Auslegungen zu DIN EN 1993-1-8:2010-12

"Eurocode 3: Bemessung und Konstruktion von Stahlbauten - Teil 1-8: Bemessung von Anschlüssen"

Anlage 1 zu 2015-05

Zur Normungsanfrage zu EN 1993-1-8, Abschnitt 7.5, Tabelle 7.14, unteres Bild: Biegetragfähigkeit von ebenen T-Anschlüssen unter M_{op} (Biegung aus der Tragwerksebene), Versagen des Gurtstabs durch Querschnittsverzerrung (Distorsion)

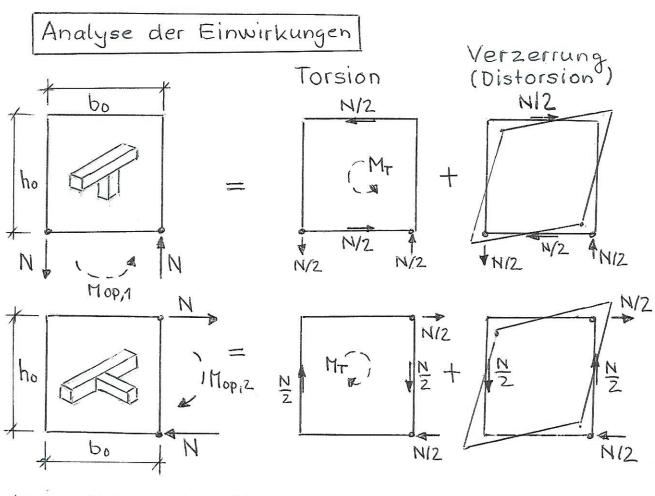
Auf der sicheren Seite könnte man die "wirksame Länge" auf die Lasteinleitungslänge über die Strebenhöhe h_1 beschränken mit $l_{eff} = h_1$. Aus den FE-Berechnungen ergeben sich jedoch größere Beanspruchungen, die noch im linearen Bereich der Momenten-Rotations-Charakteristik liegen. Zutreffender wäre deshalb ein **räumliches Fließlinienmodell**, dessen Ausdehnung $l_{eff} = h_1 + 2 \cdot x$ sich aus der Gleichsetzung und Minimierung von äußerer und innerer Arbeit ergibt. Das Modell kann mit den FE-Berechnungen überprüft und kalibriert werden.

Wie bei allen anderen Hohlprofilanschlüssen sollten die **örtlichen Verformungen** der Gurtstabwand auf 3% der Gurtstabbreite b_0 begrenzt bleiben. Die Verformungsgrenze $\delta_{3\%}$ kann hier auch als Limit für die Verdrehung einer Strebe mit der Breite b_1 ausgedrückt werden [9].

$$\phi_{3\%} = 0.03 \cdot b_0 / (b_1/2) = 0.06 / \beta$$
 mit $\beta = b_1/b_0$

Interaktion: Die im Gurtstab, im vorliegenden Tragwerk offensichtlich als Stütze fungierend, sonst noch gleichzeitig vorhandenen primären Beanspruchungen sind angemessen zu berücksichtigen, z.B. über die Reduktion der im Modell angesetzten Fließspannung. Für Querschnittsklasse 1 oder 2 kann die Interaktion über ein Fließkriterium erfasst werden [9].

Sollte sich andeuten, dass die übertragbaren Biegemomente und / oder die Federsteifigkeit zu gering ausfallen, so sind konstruktive Maßnahmen sinnvoller, wie eine alternative Versteifung des Tragwerks oder eine Aussteifung der Knoten (verzerrungsfreie Lasteinleitung).
